MEMORANDUM OF DEVELOPMENT

CADANGAN PEMBINAAN PROJEK BALAI BOMBA & KUARTERS PUTATAN DI ATAS SEBAHAGIAN LOT N.T 213059771, JALAN SAILAN IMBAAN PUTATAN, DAERAH PUTATAN, SABAH

DRAWING INFORMATION		DRAWING TITLE
DRAWN BY	: AZZIM	PELAN TAPAK
CHECKED	: WAN	PELAN KUNCI
DESIGNED	: SYM	PELAN LOKASI
SCALE	: 1: 350	
DATE	: JULAI 2020	
REVISION	: 0

200413/JBPMput/M-01

1 PELAN TAPAK
SKALA 1:350

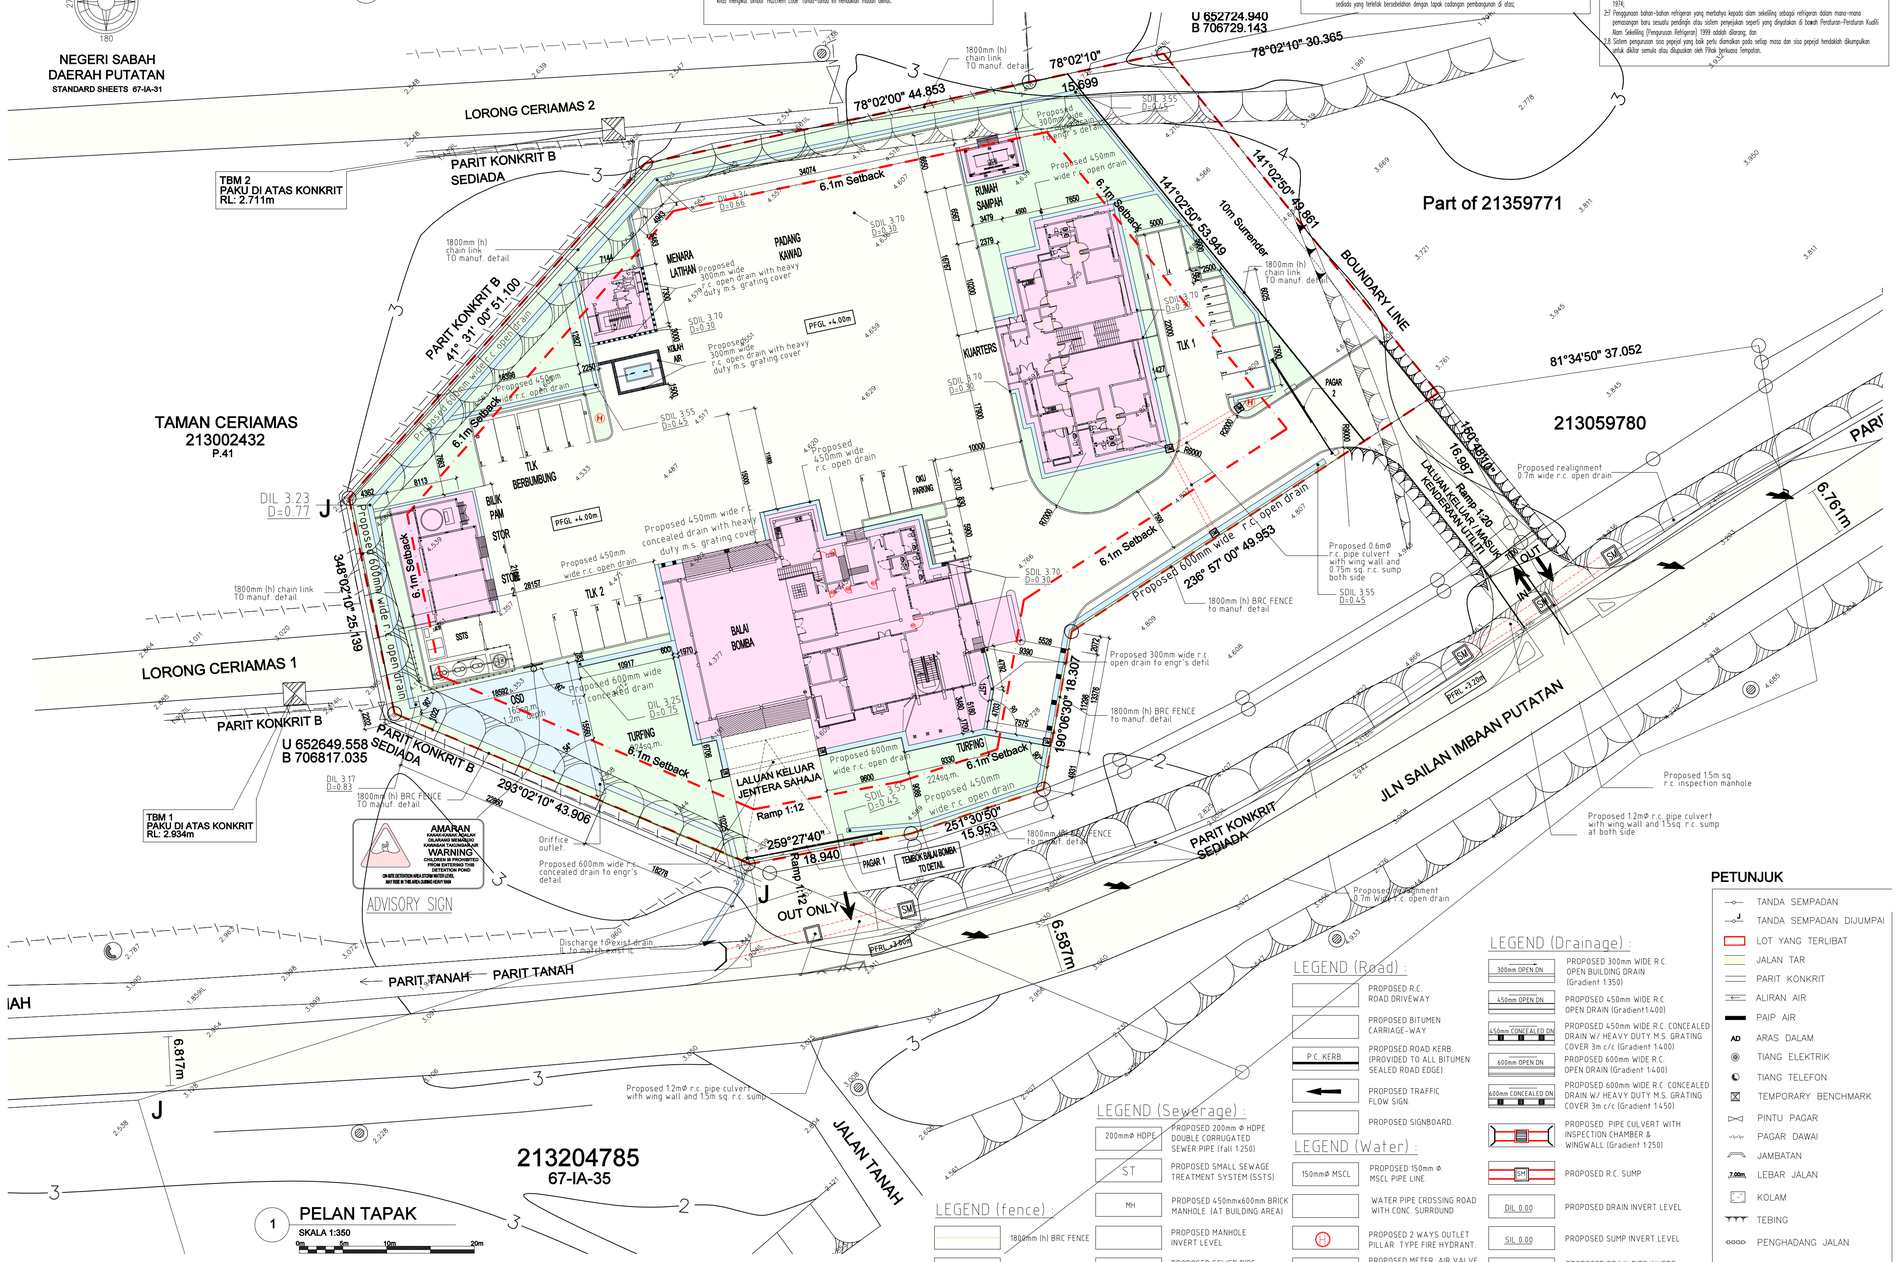
Amendments in compliance with
JABATAN BOMBA DAN PENYELAMAT MALAYSIA
No. rujj : JBPM/58/ BKK/700-2/1/2(823/4)
Tarikh : 13 Ogos 2020

Pelan Tegak
1. Addaan 2 buah pili bomba jenis tiang dua hala dengan pengeluar air sebanyak 1135 liter seminit bagi setiap pili bomba seperimana yang ditandakan di dalam pelan.
2. Saiz pili air bagi saluran pili bomba adalah tidak kurang daripada 6 inci garis pusat.
3. Penempatan/pemasangan pili bomba adalah tidak melebihi 2 meter daripada tapi palamnya, tidak terhalang dan terlalu dekat dengan bangunan.
4. Plap-plap yang digunakan untuk sistem pili bomba hendaklah dari jenis G1 kelas tersebut hendaklah dibuat daripada 'Wrought Steel'.
5. Kecerunan jalan akses perkakas bomba hendaklah tidak kurang 1:15
6. Addaan jalan masuk perkakas Bomba (access road) dengan kelebaran tidak kurang 6 meter yang boleh menanggung beban 30 ton seperimana yang ditandakan di dalam pelan.
7. Kelonggan kelegaan hendaklah tidak kurang daripada 0,45 meter.

Amendments in compliance with
SABAH ELECTRICITY SDN.BHD.
No. rujj : SESB/APKW/100-12(20)10
Tarikh : 7 Disember 2020

I. Kesemuan bilasan kabel hendaklah ditandakan dalam pelan lukisan.
II. Pemaju perlu melantik juruperunding untuk memohon bekalan ke premis tersebut dan menyediakan maklumat berikut:

Amendments in compliance with
JABATAN PENGAIRAN DAN SALIRAN PENAMPANG
No. rujj : JPS(PKP)100-44/2/2(7/14)
Tarikh : 9 Disember 2020

2. Untuk maklumun tuan, telan saliran (Drainage Plan) yang dikemukakan oleh pihak Pemaju/ Juruperunding adalah tidak lengkap (Incomplete) memhigi garis panduan Jabatan ini.
3. Bantuan dan kerjasama pihak tuan untuk memastikan kehendak-kehendak ini dipatuhi sepenuhnya oleh pemaju berkenaan sebelum pelan pembangunan diendahkan atau dilulukan adalah demi memastikan aspek saliran dalam pentadan sewajarnya untuk menganggikan kesan negatif ke atas kawasan berhampiran tapak pembangunan berkenaan.
4. Ditentukan bersama-sama ini satu saliran Semarai Semuk untuk digunakan oleh Pemaju/Juruperunding semasa menganggikan Pelan Saliran.
5. Sila kemukakan ke pejabat ini tiga (3) salinan Pelan Saliran (Drainage Plan) dan satu (1) salinan laporan MASMA untuk tindakan seterusnya.

Amendments in compliance with
JABATAN KERJA RAYA BAHAGIAN A
No. rujj : JKR.KK(U)/A15/(A4.10)58)
Tarikh : 7 Januari, 2021

2. Pihak pejabat ini tiada halangan ke atas cadangan jalan masuk strukitur bangunan tersebut. Walaubagaimanapun, kelulusan adalah tertakluk kepada ulasan lanjut daripada agensi kerajaan yang berkaitan. Selain itu, perlu mematuhi 'Building Setback – For proposed development adjacent to local distributor roads (minor roads), building setback from JKR Road Reserve boundary should be 6 meters minimum respectively. This should be clearly indicated on the site plan".

Amendments in compliance with
JABATAN PENGURUNG SINGKAT DAN MILIKNYA, KOTA KINABALU
No. rujj : JPSM - 21/13/Bh (37)
Tarikh : 19 Januari 2021

i. Bukti pemilikan NT. 213059771 untuk cadangan pembangunan di atas haruslah dikemukakan;
ii. Sekiranya akses masuk ke tapak cadangan pembangunan melibatkan lot tanah pemilik lain, kebenaran bertulis haruslah diperoleh;
iii. Anjakan bangunan balai bomba, kuarters, stor 1 dan 2, blik pam, menara latihan dan rumah sampah daripada sempadan tapak haruslah minumum 6.1 meter dikukur, dinyatakan dan ditunjukkan dalam pelan;
iv. kepertuan 10% kawasan lapang untuk tapak cadangan pembangunan di atas haruslah dilantikp dengan tumbuh-tumbuhan landskap dan kemudahan-kemudahan landskap yang sesuai dan selamat.

v. Kepertuan penyediaan ruang tempat letak kereta dan motorsikal haruslah dikira, ditandakan, dinyatakan dan ditunjukkan dengan jelas dalam pelan;
vi. Lebar jalan dalaman haruslah minimum 6.7 meter ditandakan, dinyatakan dan ditunjukkan dalam pelan;
vii. Kamen daripada Jabatan Pengairan dan Saliran (JPS) mengenai sistem saliran tapak cadangan pembangunan dan kawasan di sekitarnya harus dipenuhi;
ix. Pihak Jabatan Kerja Raya (JKR) untuk memastikan dan mengemaskan pijaran dan kebenaran sebarang kerja pihak berkuasa yang terlelak bersebelahan dengan tapak cadangan pembangunan di atas;

Amendments in compliance with
JABATAN AIR NEGERI SABAH
No. rujj : JAN.KK600-10(4)/403-4
Tarikh : 18 Februari 2021

2. Pelan cadangan sistem retikulasi bekalan air yang dikemukakan tidaknya diperikso berikut adalah ulasan Jabatan Air Kota Kinabalu:
a. Dicadangkan penguruan sesalur paip air dari jenis DI (ductile iron) atau jenis paip plastik yang dilulukan serta berdaftar dengan Jabatan Air Negeri Sabah.
b. Kemudikan anggaran penguruan bekalan air harian.
c. Sesalur paip air selepas meter air juga dicadangkan dari jenis DI (ductile iron) atau jenis paip plastik.
